**S.S. 398 "Via Val di Cornia"**  
Bretella di collegamento tra l'Autostrada Tirrenica A12  
e il Porto di Piombino  
LOTTO 1 - Svincolo di Geodetica-Gagno

**PROGETTO ESECUTIVO**

**ELABORATI GENERALI**  
**VERIFICA DI ATTUAZIONE DI PRIMA FASE**  
Relazione

T00-EG01-GEN-RE01

Figura 4-39 - Interventi di mitigazione ambientale VI02 PE

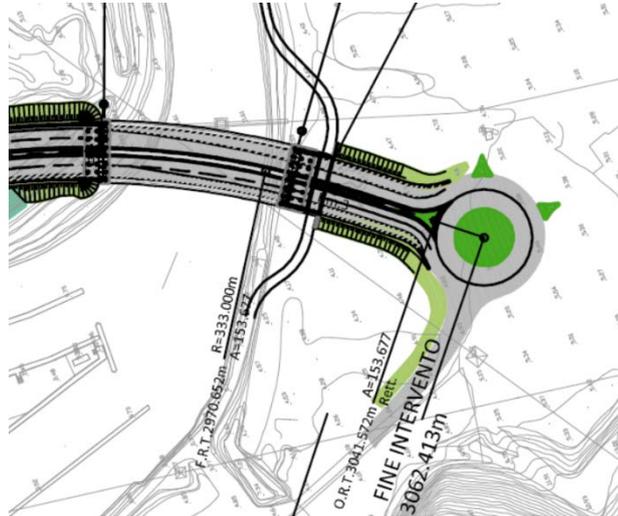
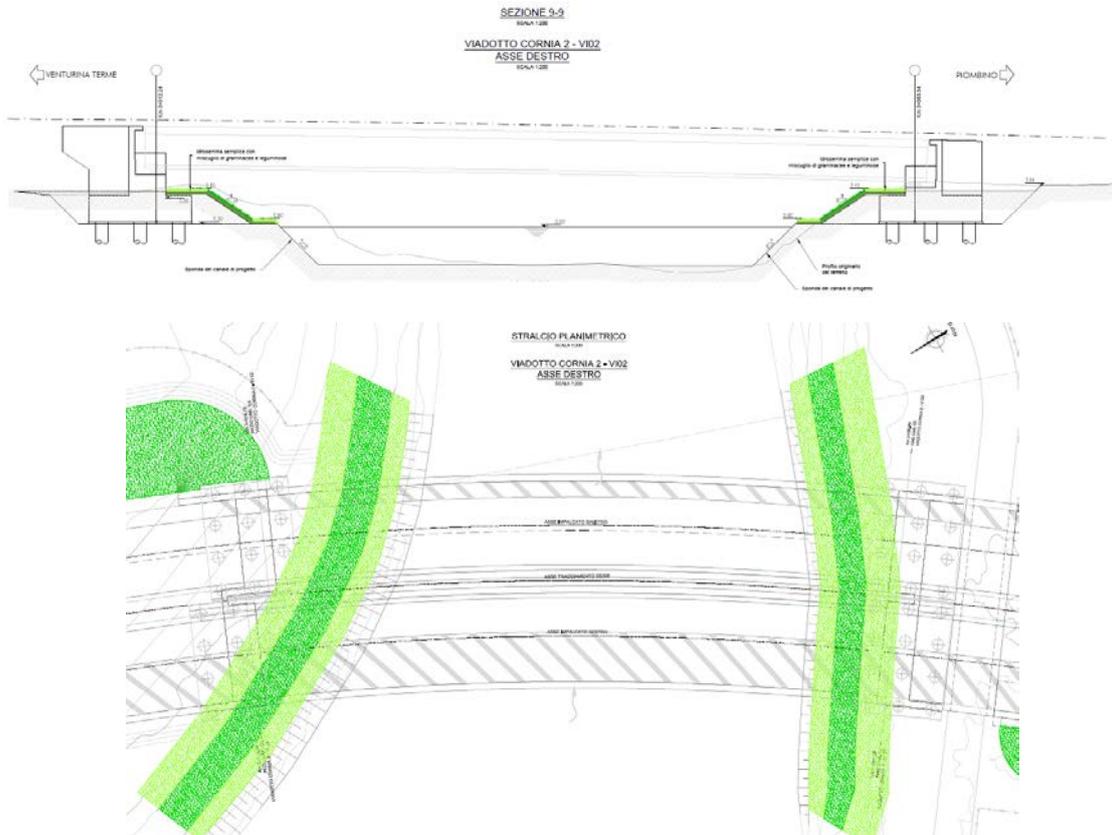
Nelle zone sottostanti agli impalcati dei viadotti è stata prevista idrosemina semplice e nel caso del VI02 anche idrosemina potenziata con Mulch in fibre di legno nei tratti in cui è previsto il ripristino della sponda del canale per la realizzazione delle due spalle.

Figura 4-41 - Intervento di mitigazione ambientale lungo il canale PE

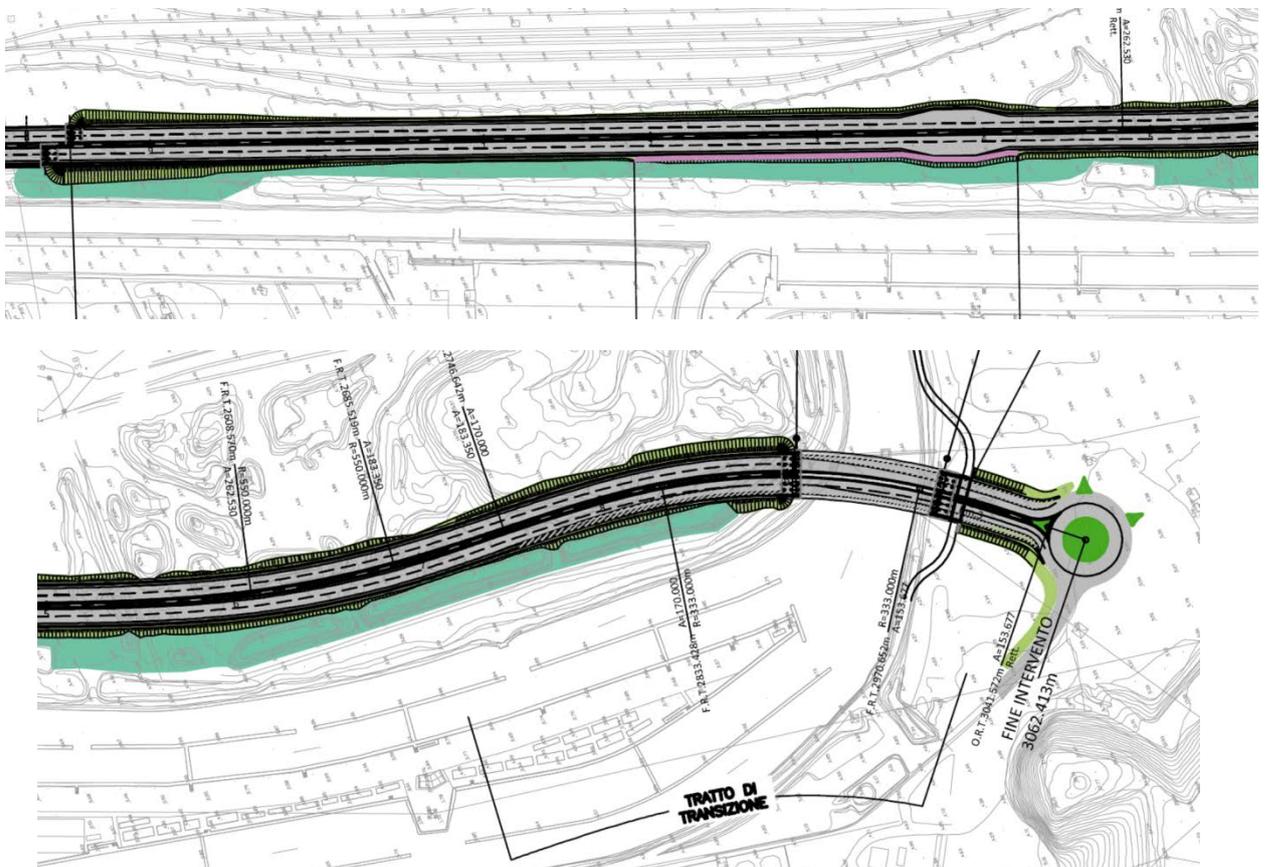
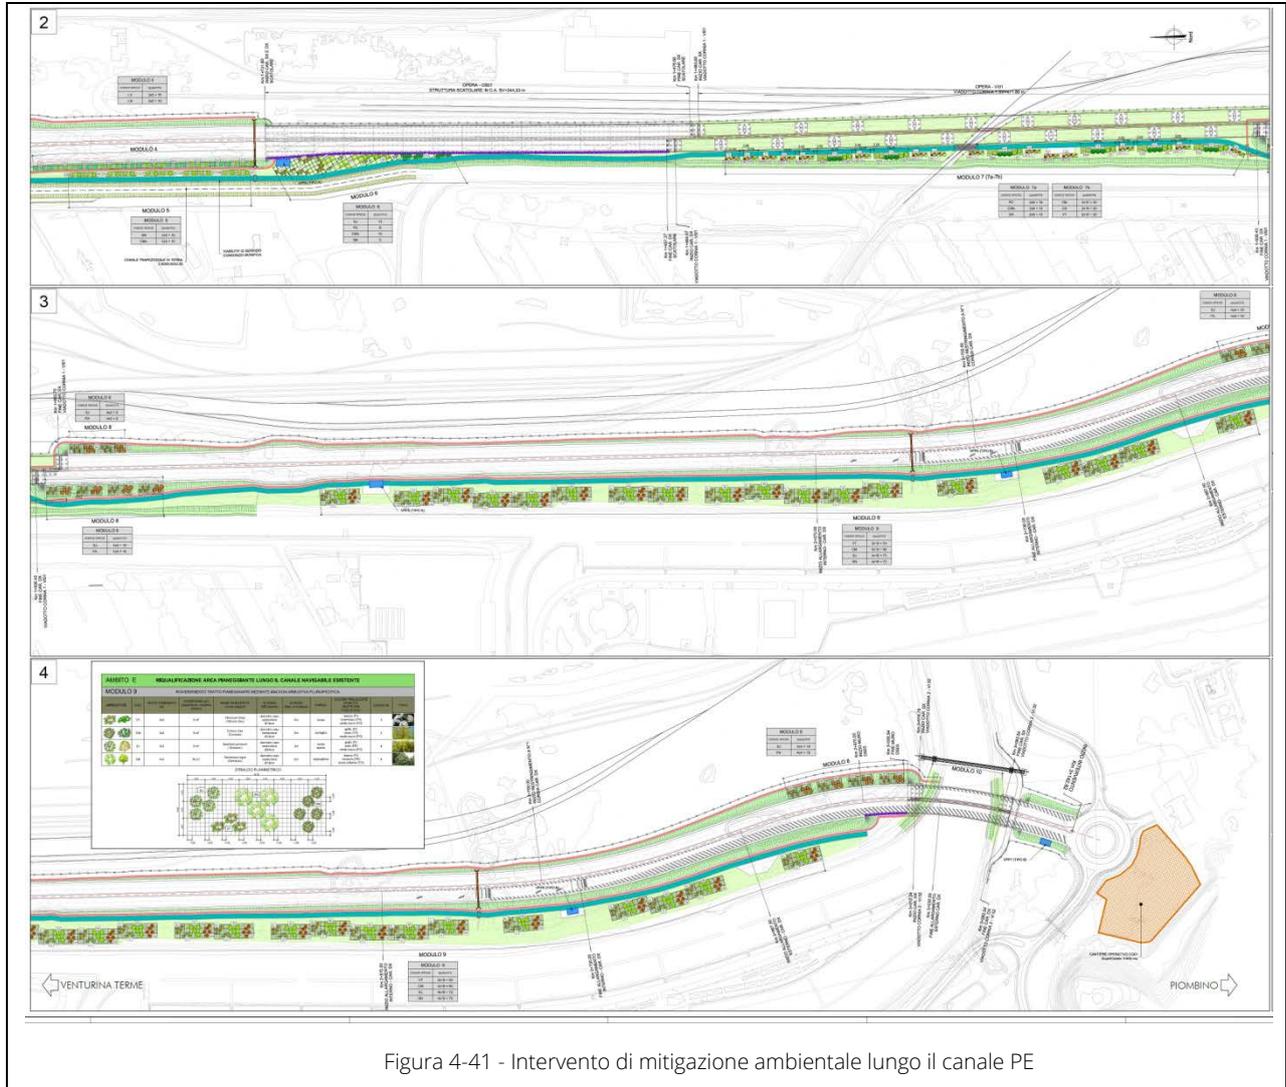
Lungo il canale navigabile esistente è stata mantenuta la tipologia della macchia arbustiva igrofila, specie autoctone e resistenti agli stress provocati dagli inquinanti al fine di integrare l'opera nell'ambiente attraversato ed evitare l'ingresso di specie infestanti indesiderate e per evitare l'erosione superficiale.
